Naše zn. 457/2021-SŽ-SSV-Ú3
Listů/příloh 1/0

Věc: Adamov – Blansko, BC

Vysvětlení/ změna/ doplnění zadávací dokumentace č. 1
ve smyslu § 98 a § 99 zákona č. 134/2016 Sb., o zadávání veřejných zakázek, ve znění
pozdějších předpisů (dále jen „ZZVZ“)

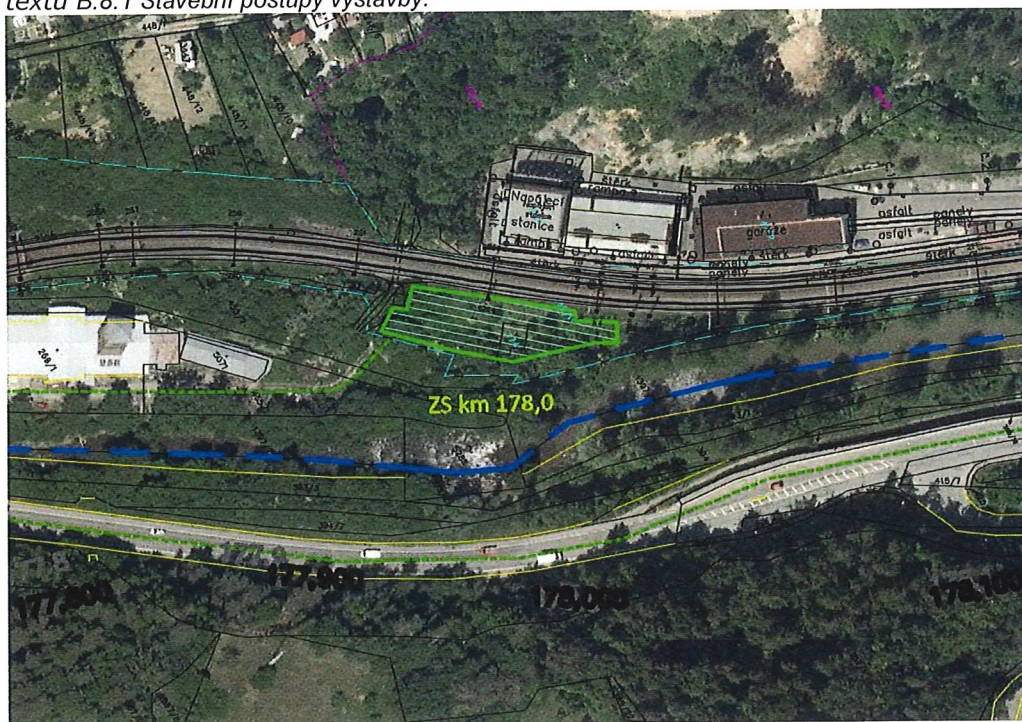
V koordinační situaci 06 je cca v km 177,770 naznačena přístupová cesta k ZS km 178,000 přes mostní objekt (ke Klamově huti). Má projektant informace o únosnosti tohoto mostního objektu a k možnosti jeho využití pro těžkou staveništní dopravu?

ZS je pro most v km 177,734. Příjezd k ZS je řešen po silnici přes průmyslový areál, případně železniční technikou po koleji č.2, před jejím snesením. Viz přiložený obrázek a strany č 47, 48 textu B.8.1 Stavební postupy výstavby.
